改善箇所説明図

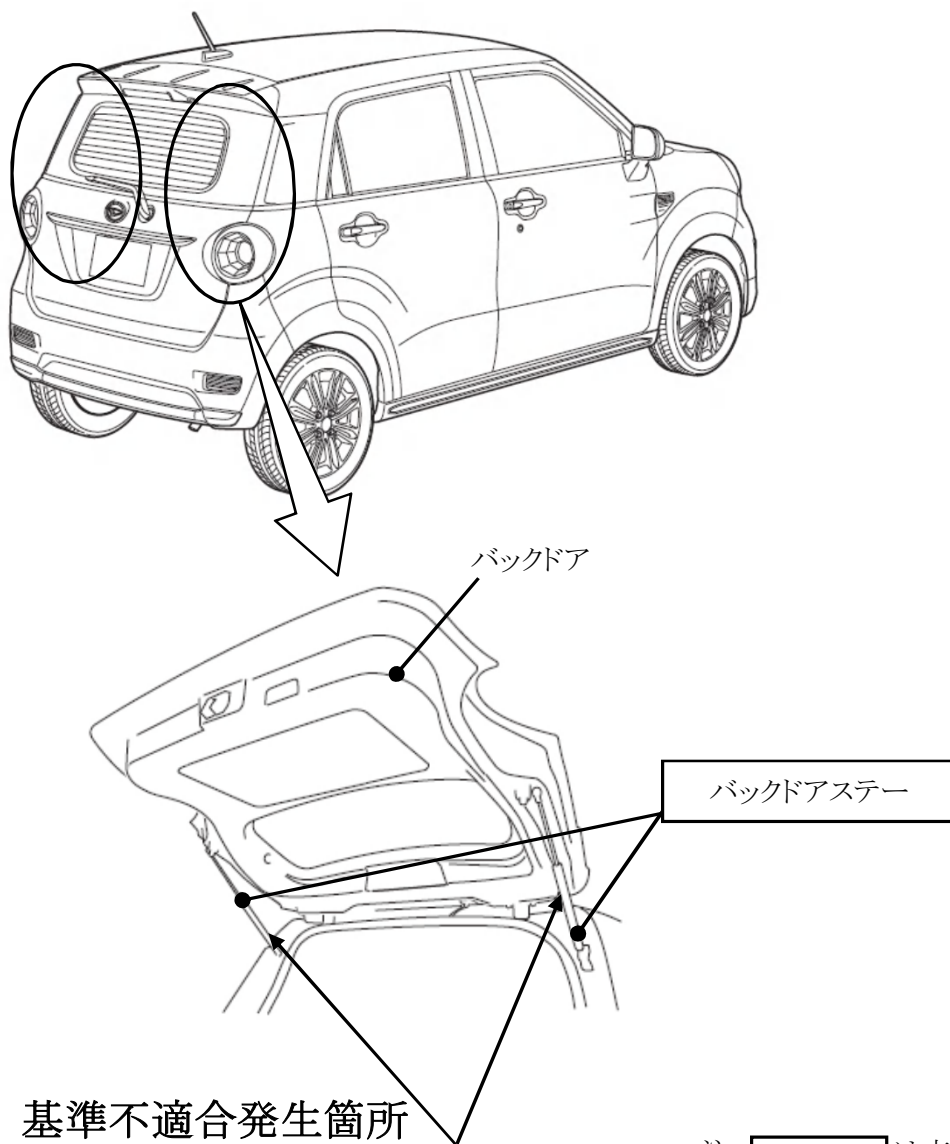
バックドアのガス封入式ステーにおいて、外筒のエンドキャップ部の塗装が不適切なため、沿岸地域の塩分の影響で腐食することがある。そのため、そのままの状態で使用を続けると、腐食が進行し、外筒が膨らみ、エンドキャップが割れ、バックドアを開く際に外筒が破損し、最悪の場合、周囲の人が負傷するおそれがある。

全車両、バックドアステーを対策品と交換する。

車室内車台番号打刻位置の車両後側に黄色ペイントを塗布する。
